AM-KP.6872.40.2018.SZL
(2.SZL.AM-KP)

Zarząd Dróg Miejskich
ul. Chmielna 120
00-801 Warszawa

Odpowiadając na pismo z 24.01.2018 r. w sprawie wydania opinii nt. proponowanych oprav oświetleniowych (alternatywne propozycje) przewidzianych do zamontowania w ramach modernizacji na latarniach znajdujących się w ciągu niżej wymienionych ulic, Wydział Kształtowania Przestrzeni Publicznej BAIPP, po dokonaniu szczegółowej analizy w oparciu o zgłoszone wzory, przekazuje następujące stanowisko:

Wzór nr 1.

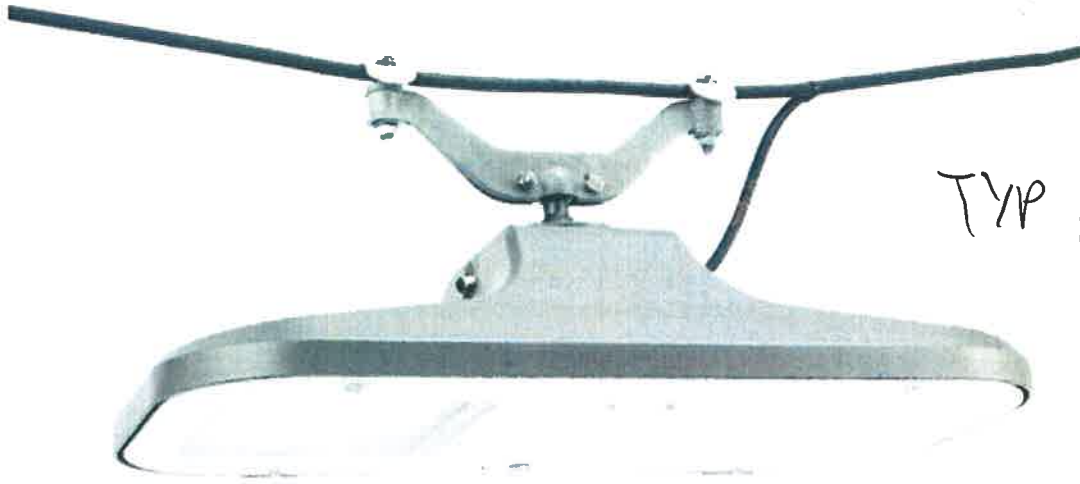
1. ul. Grójecka (odcinek: pl. Zawiszy – ul. Banacha) – uznajemy za preferowany wzór 1 typ „B”.
2. ul. Nowowiejska (łącznie z pl. Politechniki) – określony układ urbanistyczny w całości znajduje się w rejestrze zabytków. Wobec powyższego głos wiodący w tym przypadku należy do Biura Stołecznego Konserwatora Zabytków. O ile ostateczne stanowisko konserwatora nie będzie inne, Wydział uważa, iż wzornictwo modernizowanego układu oświetlenia (w tym elementów traktacji tramwajowej) powinno być właściwie stylistycznie dostosowane do historycznego charakteru ulicy i wartości reprezentacyjnych, jakie obecnie ona posiada. Mając na uwadze powyższe, istniejące słupy należałoby poddać procesowi gruntownej naprawy, zaś ukształtowanie wysięgników i oprav powinno nawiązywać do określonych wzorców historycznych, lub co najmniej stanowić kontynuację stylistyki elementów oświetlenia zastosowanych na odcinku zmodernizowanych kilka lat temu, tj. od ul. Waryńskiego do pl. Zbawiciela.

3. al. Jana Pawła II (odcinek: al. Wojska Polskiego – rondo „Radosława”) – uznajemy za preferowany wzór 1 typ „B”.
4. ciąg ulic: Zamoyskiego/Grochowska (od al. Zielenieckiej do ronda Wiatraczna) – z uwagi na bezpośrednie powiązanie urbanistyczne dalszego odcinka ul. Grochowskiej (od ww. ronda do okolic wlotu na rondo prezydenta Mościckiego), za właściwe uznajemy kontynuację tożsamego wzoru oprawy zainstalowanej w ciągu tego drugiego i tym samym dla wnioskowanego odcinka wskazujemy zastosowanie typu „A” ze wzoru 1.

Przypominamy, że zgodnie z obowiązującymi, jednolitymi standardami kolorystycznymi na obszarze m.st. Warszawy wszystkie komponenty przedstawionych opraw oświetleniowych powinny być pomalowane na kolor antracytowy RAL 7016. Prosimy o przestrzeganie ww. zalecenia barwowego.

Ponadto, w przypadku zastosowania oprawy w technologii LED, temperatura barwowa światła nie powinna przekraczać wartości 3700K – wskazanie to nie dotyczy ewentualnych opraw zamontowanych na latarniach umieszczonych w strefie doświetlającej przejścia dla pieszych.

Wzór nr 2.

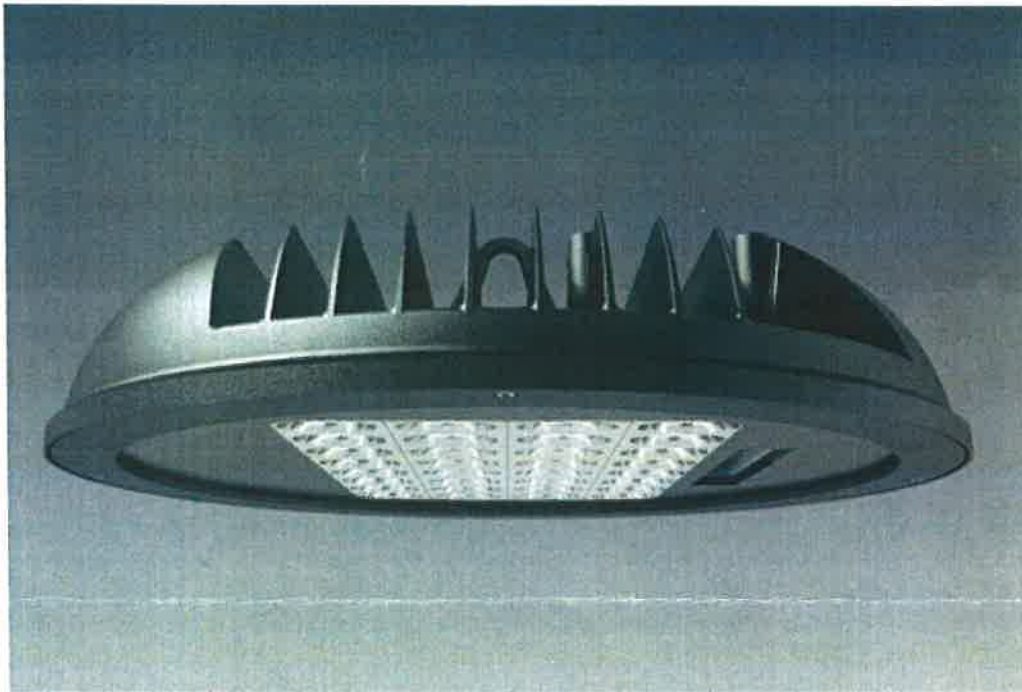
5. al. Waszyngtona (łącznie z rondem) – uznajemy za preferowany wzór 2 typ „A”.
